ZMĚNOVÝ LIST		číslo ZL: 43
Název díla:	„Vrchlabí, Krkonošská ul. č.p. 272 Rekonstrukce objektu, vestavba družiny a snížení energetické náročnosti objektu“	
Zhotovitel:	STYLBAU, s.r.o., Pardubická 118/79, Plačice, 500 04 Hradec Králové, IČO 259 57 481	
Objednatel:	Město Vrchlabí, Zámek 1, 543 01 Vrchlabí, IČO 002 78 475	
Změnový list vystavil:		
Datum:	14.04.2025	
Předmět změny: Odpočet revizních dvířek v sádkkartonu Popis a zdůvodnění změny: Po dohodě na KD bylo domluveno nerealizování revizních dvířek z půdního prostoru do prostoru střešních oken v učebnách pro servisní a úklidové práce, bude nahrazeno hliníkovým lešením.		
Přílohy změnového listu:		
Cena změny bez DPH:	Nově sjednaná lhůta dokončení díla:	
-56 471,00 Kč	nemění se	
Níže podepsané osoby potvrzují uvedenou změnu rozsahu díla:		
Za technický dozor stavebníka: Souhlasí  Datum: 		Za zhotovitele: Souhlasí  Datum: 11. 
Za autorský dozor: Souhlasí  Datum: 		Za objednatele: Souhlasí  Datum:

ZMĚNOVÝ LIST		číslo ZL: 44
Název díla:	„Vrchlabí, Krkonošská ul. č.p. 272 Rekonstrukce objektu, vestavba družiny a snížení energetické náročnosti objektu“	
Zhotovitel:	STYLBAU, s.r.o., Pardubická 118/79, Plačice, 500 04 Hradec Králové,

Předmět změny: Změna tloušťky desky SDK předstěny, chybějící PE folie a izolace do předstěny

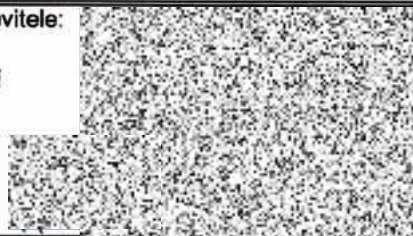
Změny v konstrukcích SDK nastaly z požadavků na provedení tuhé požární konstrukce, doplnění chybějící tepelné izolace a parozábrany.
